【討 議】

本 間 仁 共著 “フラップゲートの振動についての理論解析”
 荻 原 国 宏
 への討議

(土木学会論文報告集第238号・1975年6月掲載)

▶ 討議者 (Discussion) ————— 日 野 幹 雄 (東京工業大学)
 By Mikio Hino

写真—1

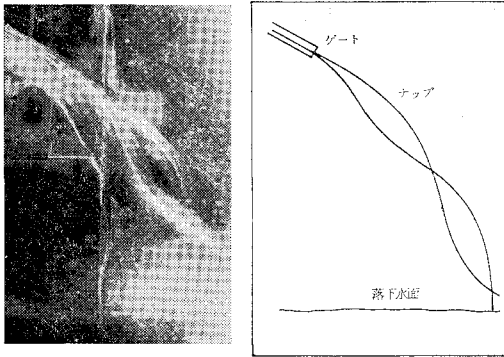
先端をはなれて放出する角度も θ だけ変化することの妥当性について強い疑問を感じる。このことは、たとえフラップの運動がゆるやかで水流を準定常とすることができる場合にも疑問があるが、ましてや、本論文は非定常運動を対象としているのであるから、フラップの運動にともなうゲート背面の水とそれよりの流出ナップを流体力学的に解くことが必要であると思われる。

以上の点は仮定の (2), (3) に関係していますが, 模型実験をしたときの写真をみると (写真一1, 2) わかるご

とく, ゲートの振動は微小振動であっても, 水脈の振動は微小振動ではないことが考えられます. すなわち, ナップ下の空気の増減が, 正弦波的でない場合があります.

この場合も, ゲートの先端部では, 下面ナップは $\phi_1 + \theta$ となっていると考えられる. 越流水脈全体では, 上面ナップは, $\phi_1 + \theta$ でないことを考えれば, ゲート面の方向になっていないことは明らかである. また写真一5 でみると, 水がゲートの先端よりはなれる時, その位置の方が, 流出方向より支配的であるように考えられるが, 写真一1, 2 のような全体の写真をみるとわかるごとく, 流出点の位置より, 流出方向の方がより支配的であるとみた方が良いと考えられる.

写真一3

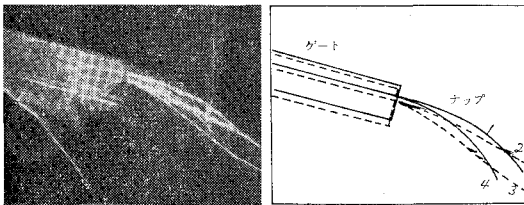
さて、本論文の展開の最初の部分 (p. 44, 右欄 11 行) でもち込まれた仮定—水がフラップの先端をはなれる角度を $\varphi_1 + \theta$ としたことに、すなわちゲートの傾き角がつり合い状態から θ だけ変化するときナップがゲート

最後に討議者より, もう 1 つの問題として指摘された, 第 4 の仮定ですが, 模型実験のときにストロボをゲート振動周波数の 2 倍および 4 倍の回数で発光させて撮影した写真があるので, 写真一3, 4, 5 に示しておきます.

写真一3, 4 は, ゲートが負の角 ($\phi_1 < 0$) の場合であり, 水の流出方向が, ゲートの傾き $\phi_1 + \theta$ とほとんど一致していると考えられます. 写真一5 は ($\phi_1 > 0$) の場合であり, ストロボの発光回数は, 固有振動数の 2 倍の場合である. 写真撮影が余り良くないが, ナップ下面の軌跡が, 2 条の白色の曲線となって表われている (写真一5 の説明図に実線と破線で示してある).
